## INA INFORMACIÓN DE SERVICIO

# Bomba de agua 538 0021 10

## Carcasa modificada

Nº de artículo: 538 0021 10

Fig. 2: Modelo nuevo

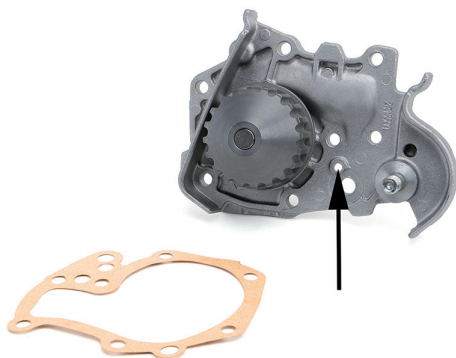
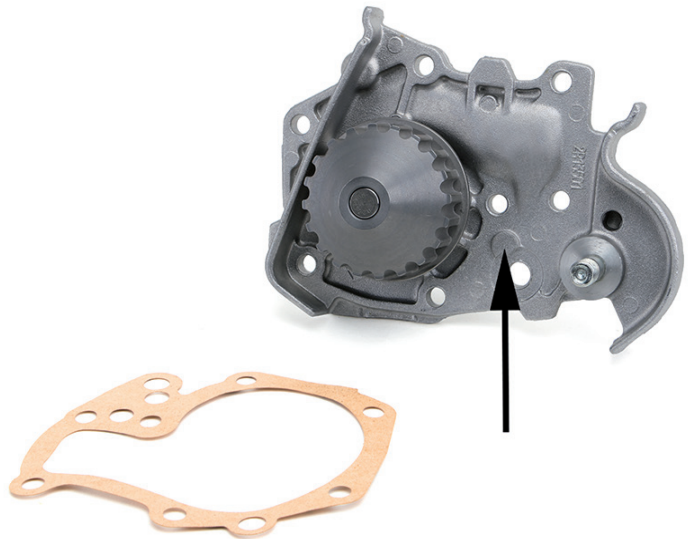
Se ha modificado la bomba de agua 538 0021 10. En el nuevo modelo se ha eliminado un orificio de la carcasa (fig. 2).

Es posible que se mezclen ambos modelos durante la fase de transición.

Ambos modelos cumplen con las especificaciones técnicas y pueden utilizarse sin limitaciones.
